##### 155<sup>e</sup> session

**Accord de 1958 – Examen de projets d'amendements  
à des Règlements existants proposés par le GRPE**

### **Proposition de complément 5 à la série 05 d'amendements au Règlement n° 49 (Émissions des moteurs diesel (à allumage par compression) et des moteurs à gaz (à allumage commandé))**

#### **Communication du Groupe de travail de la pollution et de l'énergie\***

«Figure 4A

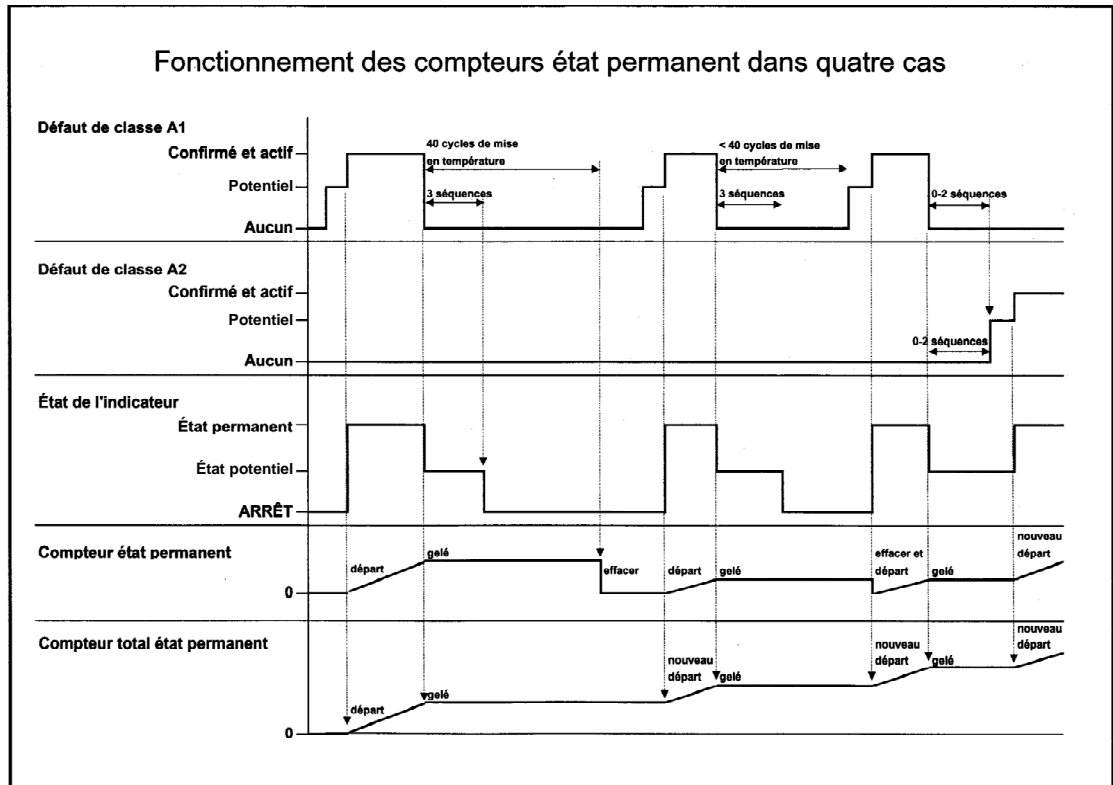
La figure 4 devient la figure 4A, et elle est modifiée comme suit:

**Défauts de fonctionnement de classe A – activation du témoin de défaut et des compteurs de témoin de défaut**

Note: Des informations détaillées relatives à la désactivation du signal continu de défaut sont données dans la figure 4B ci-dessous en cas d'état potentiel.»

«Figure 4B

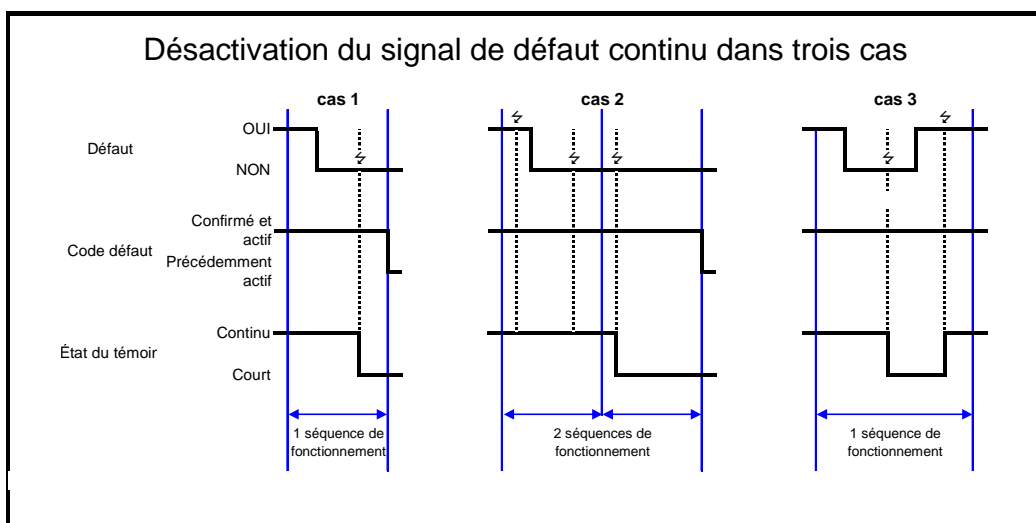
Ajouter une nouvelle figure, se présentant comme suit:

**Illustration du principe de désactivation du signal de défaut continu**

- ↯ Point où commence la surveillance du défaut de fonctionnement en question.
- M Séquence de fonctionnement lors de laquelle le programme de surveillance conclut qu'un défaut confirmé et actif n'est plus présent.
- Cas 1 Cas où le programme de surveillance ne conclut pas à la présence d'un défaut lors de la séquence de fonctionnement M.
- Cas 2 Cas où le programme de surveillance a précédemment conclu à la présence d'un défaut lors de la séquence de fonctionnement M.
- Cas 3 Cas où le programme de surveillance conclut lors de la séquence de fonctionnement M à la présence d'un défaut après avoir d'abord conclu à son absence.».
